# STUDER

Service Information SI 30/77 A

B 67 - Tape Recorder

MODIFIKATIONEN UND AENDERUNGEN AN B 67

Improvement of signal to noise ratio

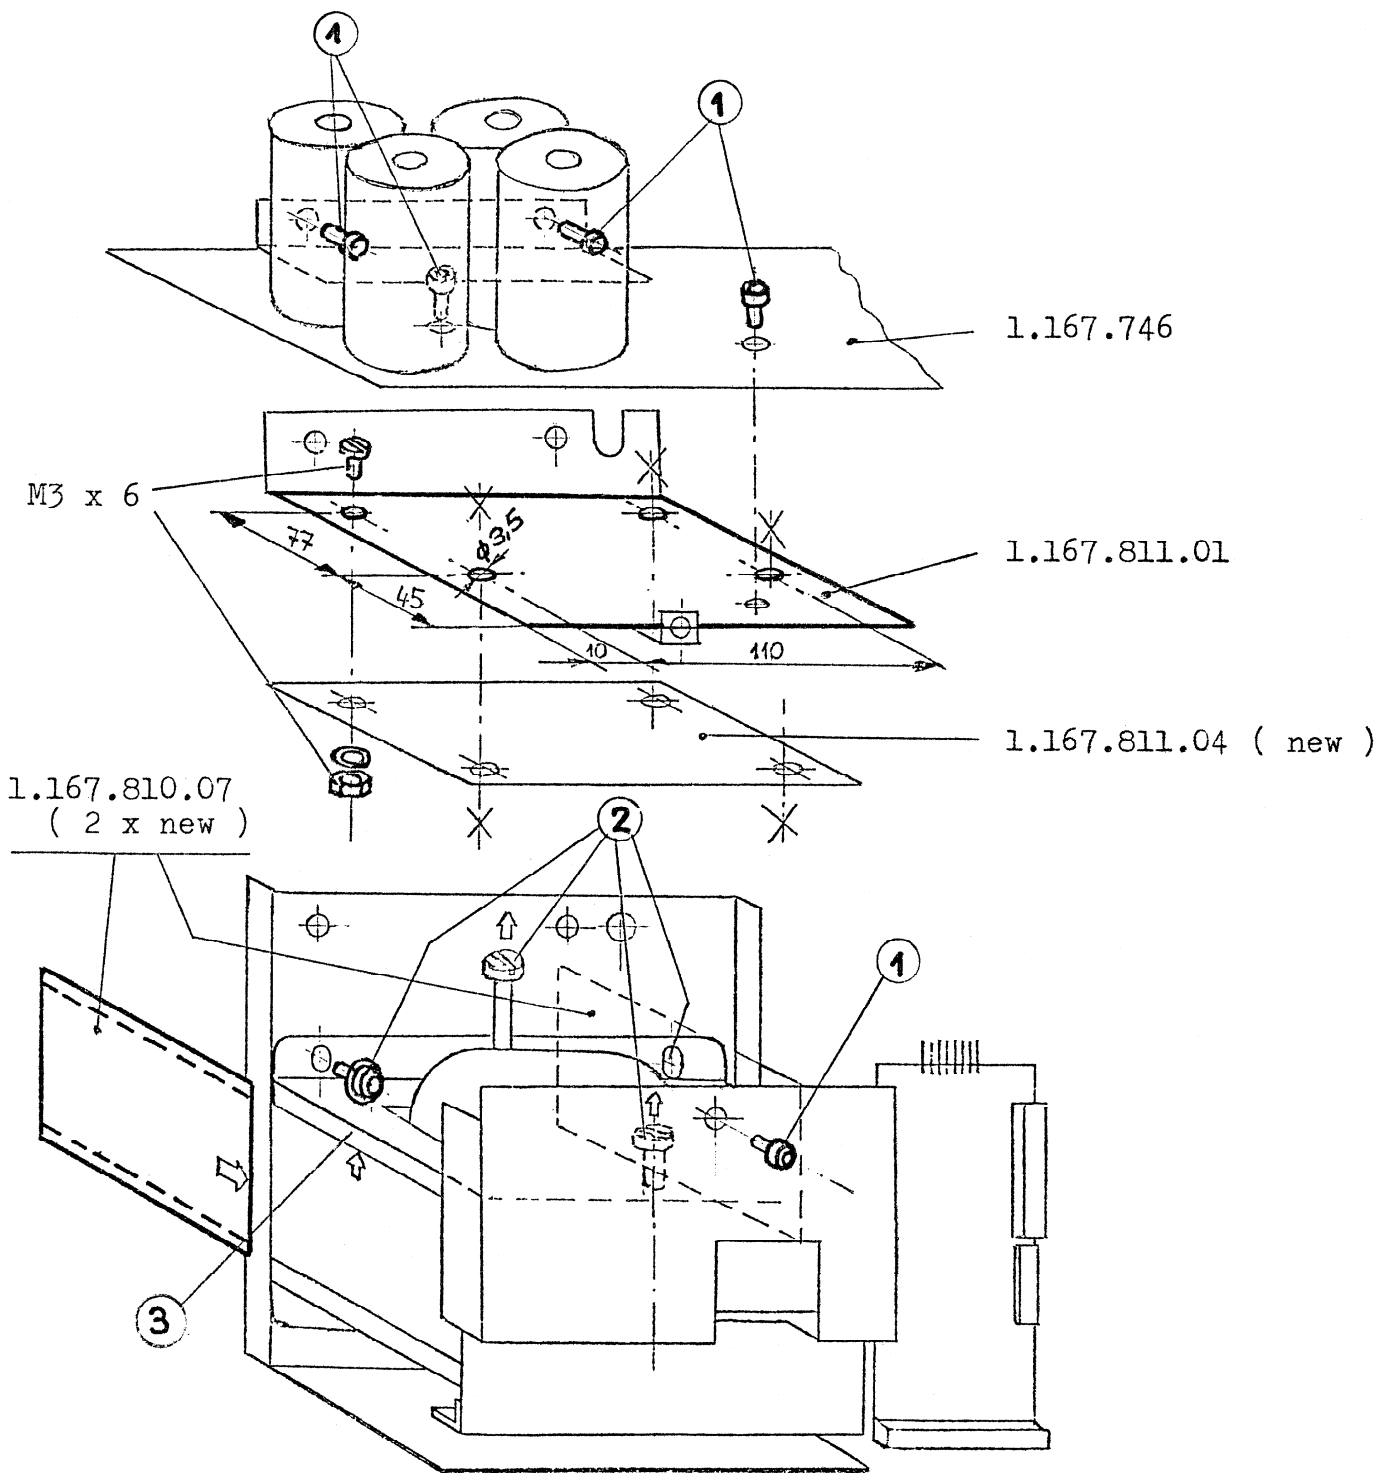
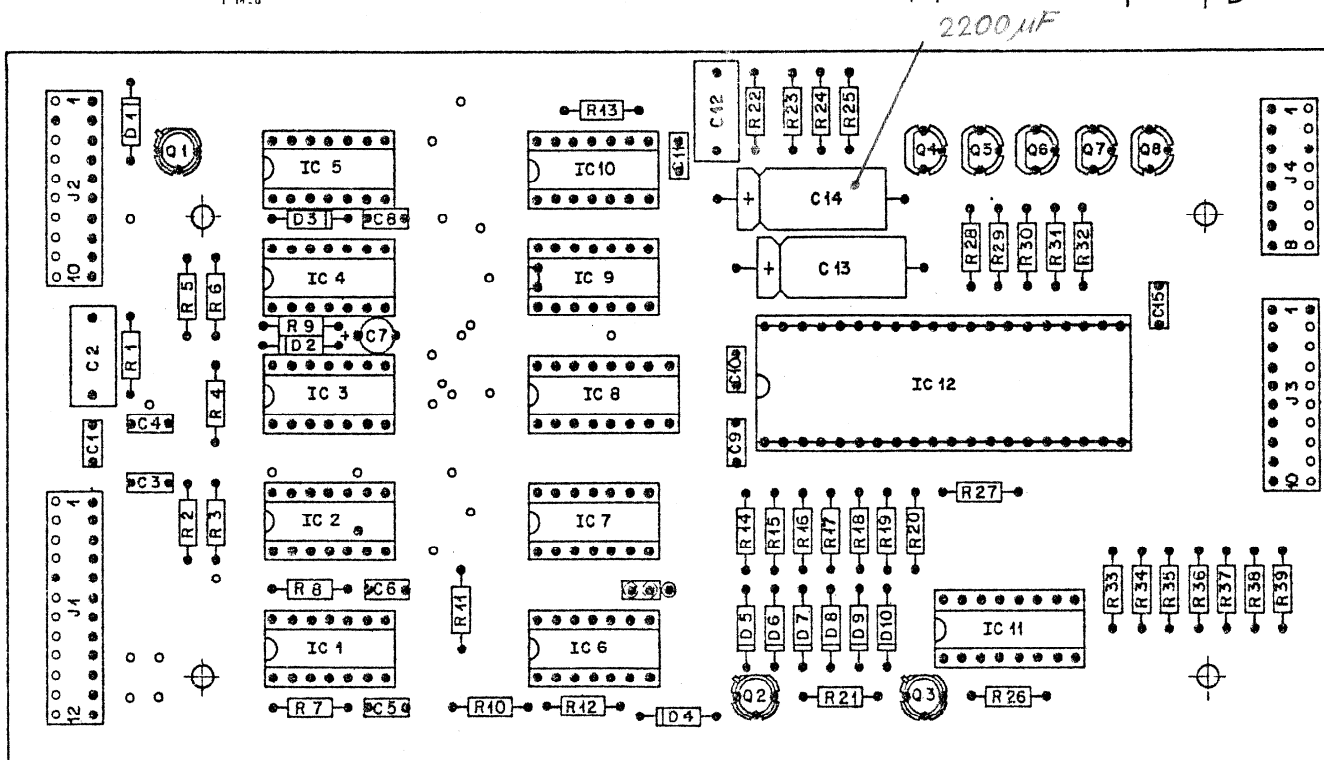
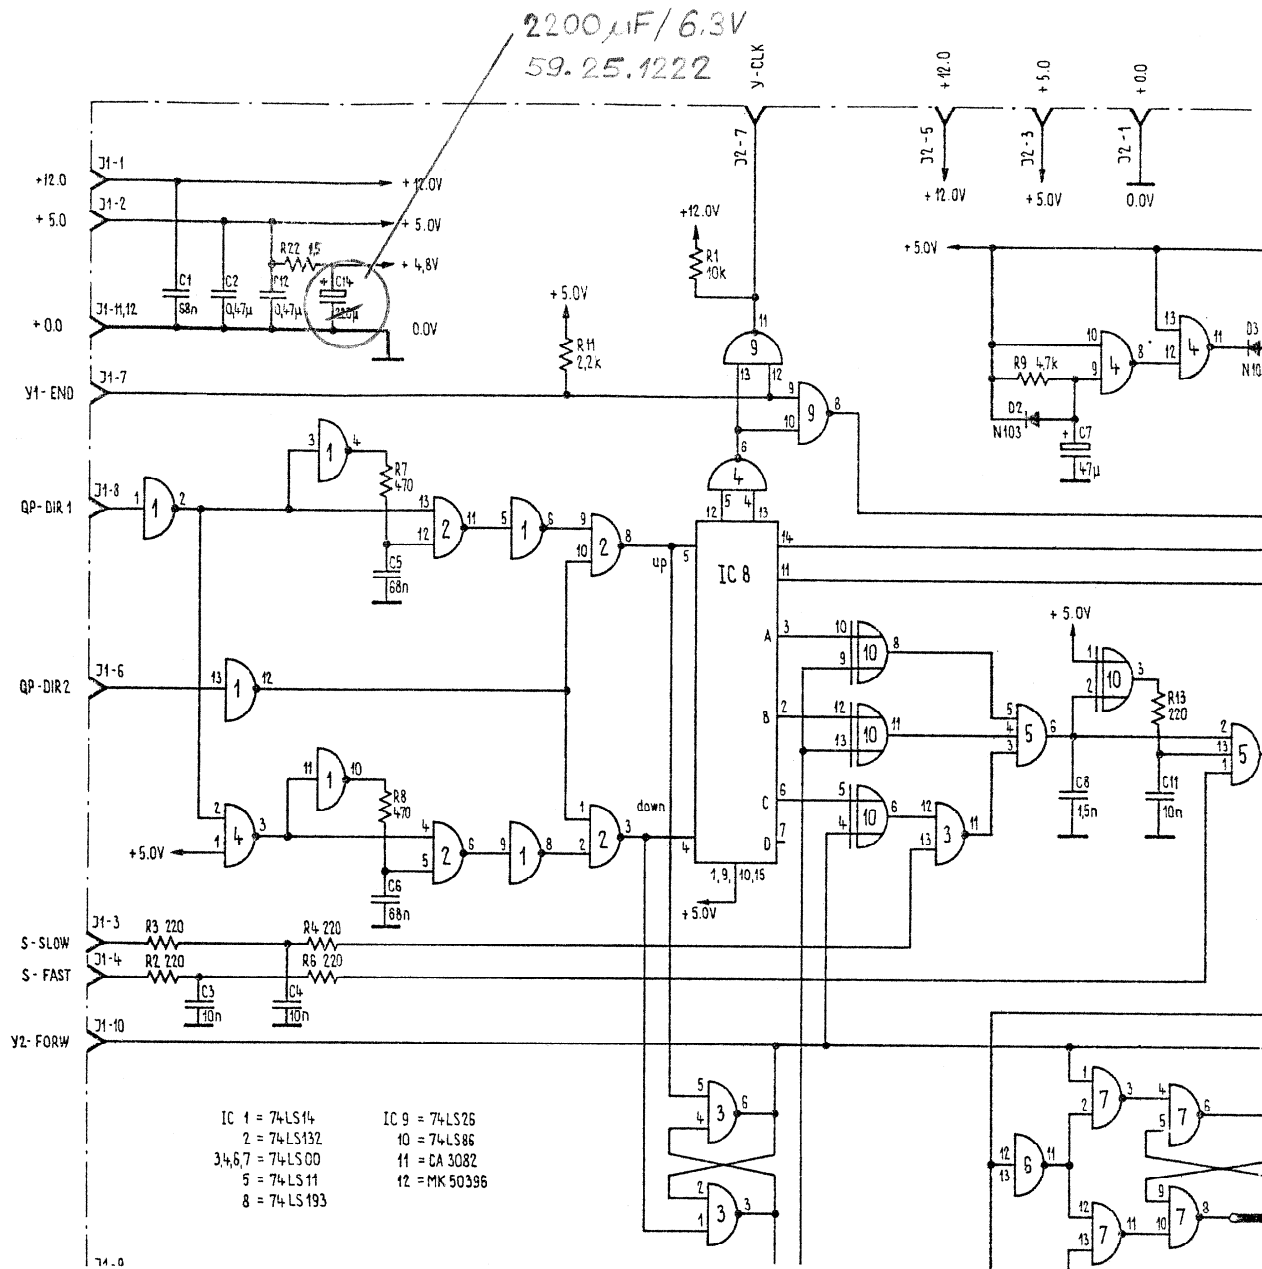
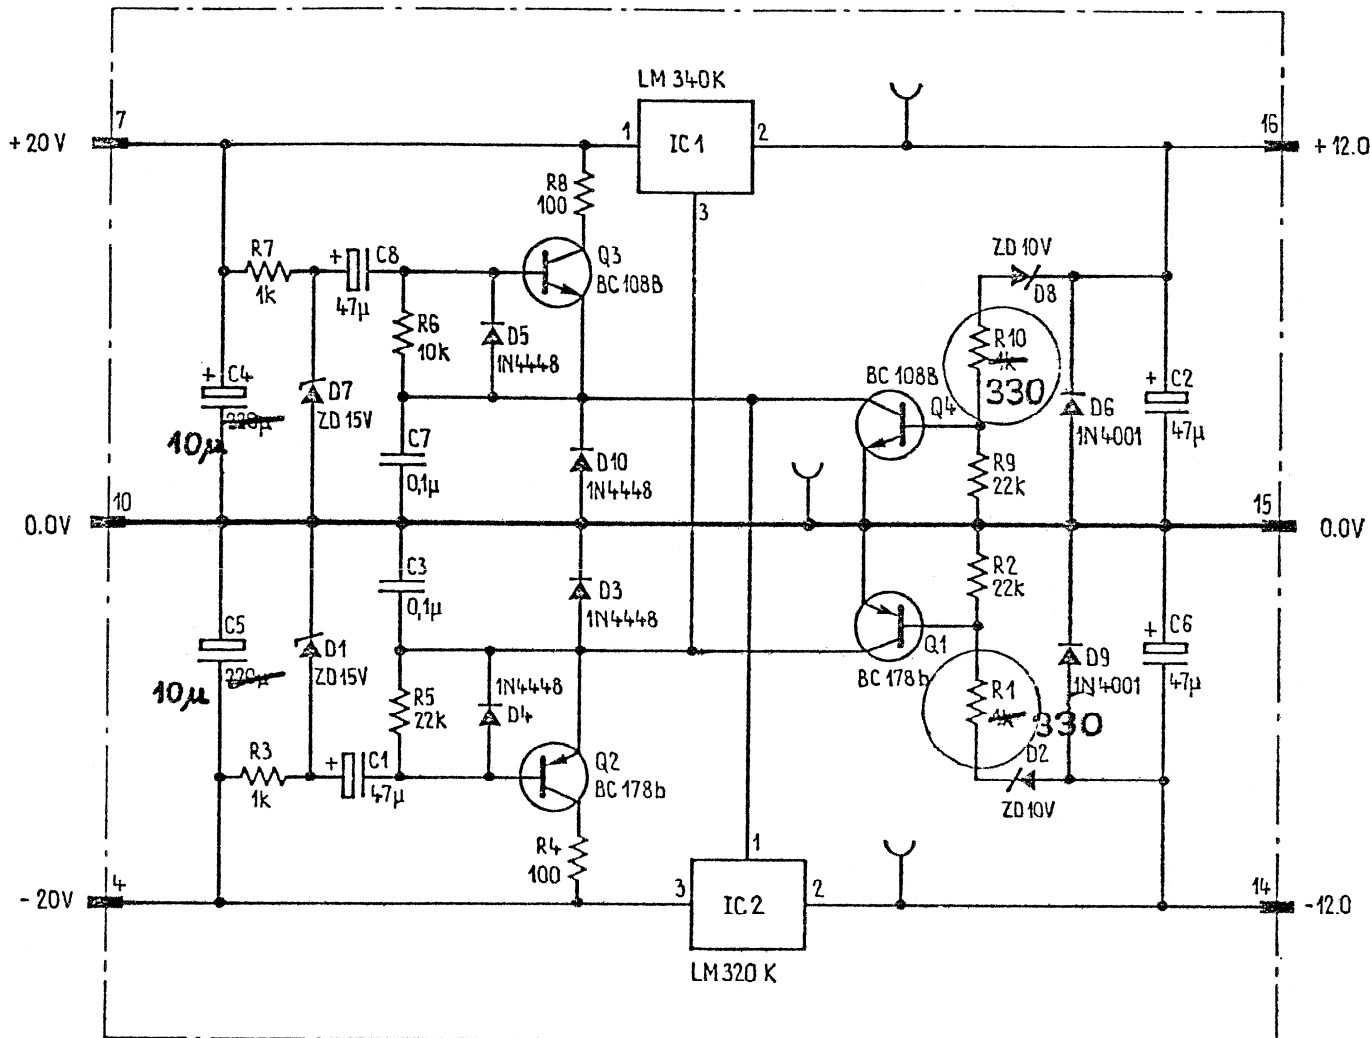
The magnetic field of the transformer in the power supply 1.167.810 is shielded with an additional Mu-metal plate. Signal to noise improvement of maximum 2 dB.

- Remove print 1.167.746
- According to the diagram 4 holes with a diameter of 3,5 mm
- Have to be made into the shield 1.167.811-01
- Mounting of the side shield with 4 screws
- To fix the shields 1.167.810-07 at the side the 4 screws have to be loosen. The fixing fram of the transformer have to be lifted up in order to move the shields 1.167.810-07 in between. To protect any noise made by the vibration of the transformer on the edge of the shield a piece of rubber should be fixed in between the frame and the shield.

- 2 pcs. mu - metall shield at the side 1.167.810-07
- 1 pcs. mu - metall shield below 1.167.811-04
- 4 pcs. screws M 3 x 6
- 4 pcs. nuts M 3
- 4 pcs. spring washer

TAPE TRANSPORT CONTROL 1.167.761

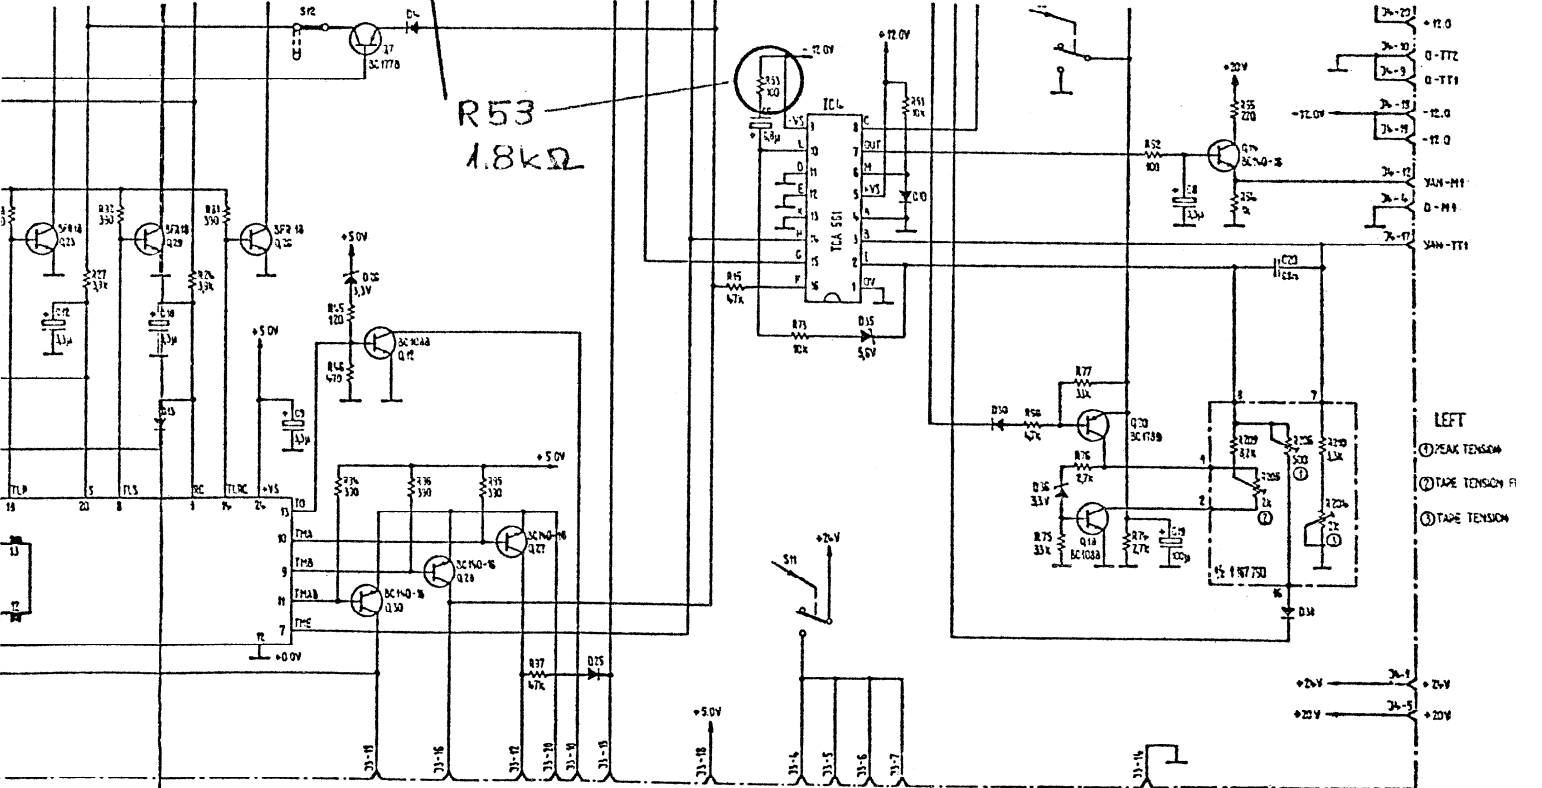
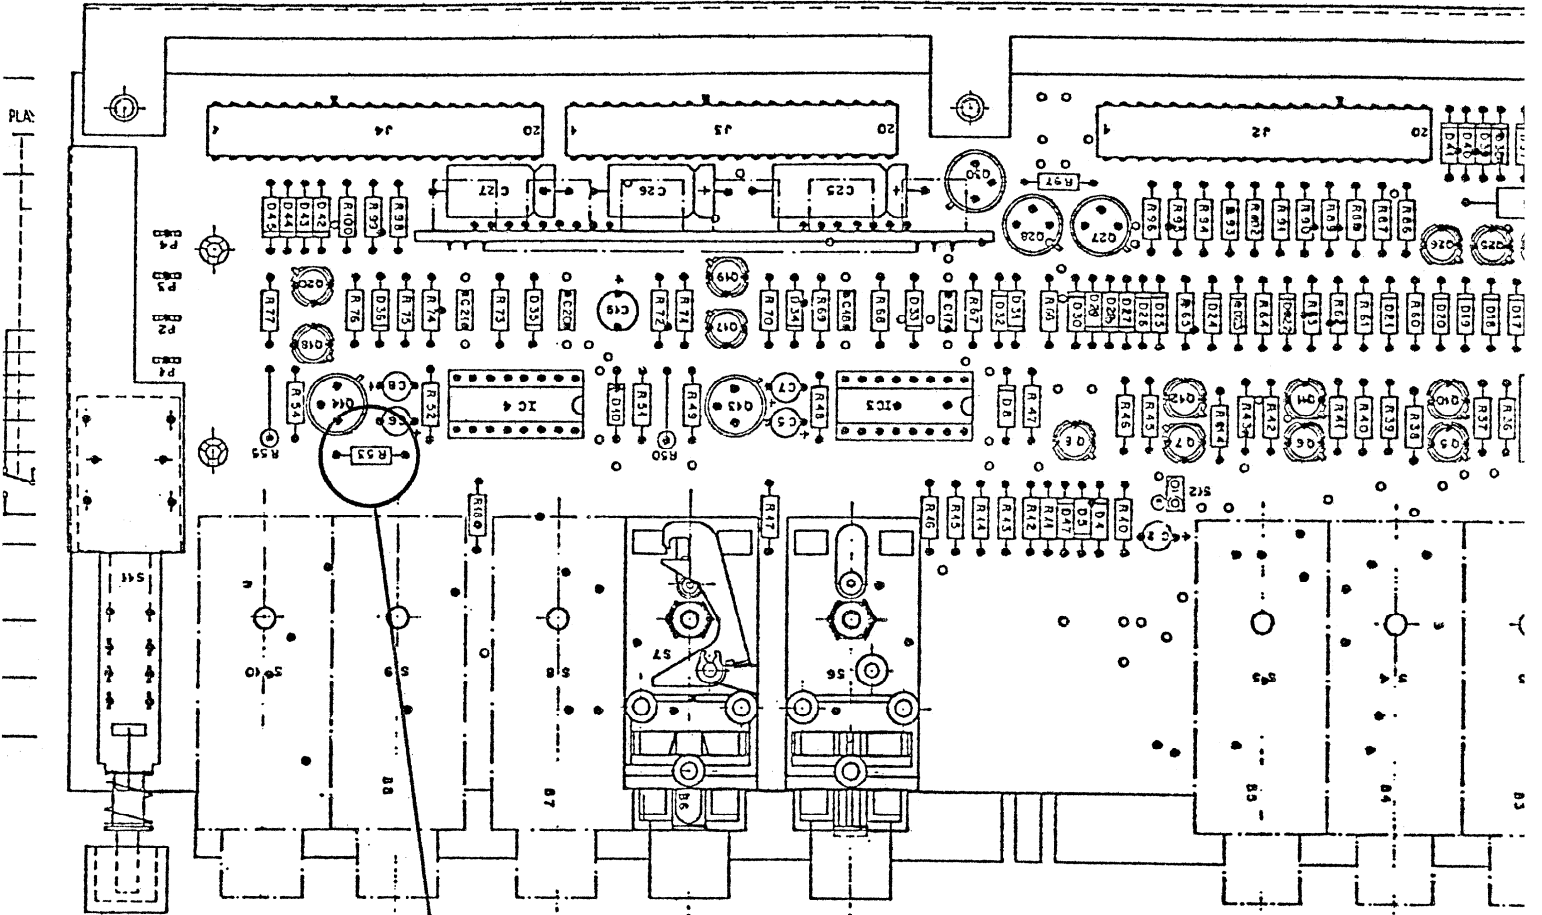
The wow and flutter figures can be changed by changing the resistor R 53 on the print 1.167.761.

R 53, 1,8 k $\Omega$  order Nr: 57.41.4182
